CONCEPTO TÉCNICO No. CT - 4927

Revisión de Estudio Particular de Amenaza y Riesgo
por Fenómenos de Remoción en Masa
Artículo 141 - Decreto 190 de 2004

CT 4927 – ESTACIÓN DE SERVICIO

Foto 1. Predio donde se busca adelantar el proyecto "Estación de Servicio" y aspecto de los sectores aledaños.

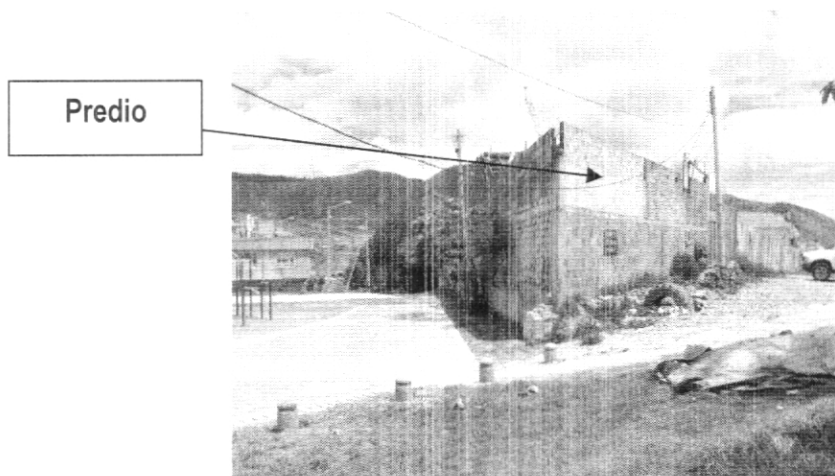
- La zona donde se ubica el proyecto de la Estación de Servicio está en proceso de consolidación, con construcciones de hasta tres niveles, edificadas predominantemente en mampostería confinada, las vías circundantes están pavimentadas y se aprecian obras para el manejo de aguas superficiales, además, la zona cuenta con servicios públicos de acueducto, alcantarillado, energía eléctrica y teléfono.

- El predio se encuentra limitado tanto por un muro de cerramiento como por latas. Superficialmente, el predio visitado carece de edificaciones, presenta una cobertura de escombros, pastos, rastrojos, en donde actualmente predomina el uso urbano esencialmente (Fotografía No. 2).

- Asimismo, el predio objeto del presente concepto se encuentra localizado al oriente de una antigua zona de extracción de materiales para construcción (gravillas), aunque sin colindar con ella, en un terreno con topografía relativamente plana, donde son evidentes los rellenos antrópicos de espesor variable (Fotografía No. 2).

- Es importante anotar que en el momento de la visita, no se observaron evidencias de procesos de remoción en masa activos o potenciales que permitan deducir movimientos generalizados de la ladera donde se implantara el proyecto anteriormente citado, estabilidad que se corrobora con el hecho de que las viviendas ubicadas en el sector sur del predio, no presentan algún tipo de daño relacionado con inestabilidad del terreno, y que puedan comprometer su estabilidad actual y/o habitabilidad. Dado lo anterior se concluye que el predio objeto del presente concepto se puede clasificar con un nivel bajo de amenaza por remoción en masa. (Fotografías No. 1 y 2).

Teniendo en cuenta lo anterior y las observaciones realizadas en la visita técnica del día 09 de agosto de 2007, la DPAAE APRUEBA la solicitud de re-calificación de zonificación de amenaza por procesos de remoción en masa para el predio limitado por el polígono con las coordenadas planas con origen Bogotá relacionadas en la Tabla No. 2, y cuya área neta urbanizable es de 0.1 hectáreas según lo indicado en el plano urbanístico adjunto al oficio con radicado FOPAE No. 2007ER7030 de junio 12 de 2007 y localizado en la Avenida Calle 71 Sur No. 3 A – 07. Dicha calificación consiste en que la zona que se califica actualmente en el Plano Normativo de Amenaza por Remoción en Masa, adoptado mediante el Decreto 190 de 2004 – POT como amenaza MEDIA, se recalifica como amenaza BAJA por remoción en masa.
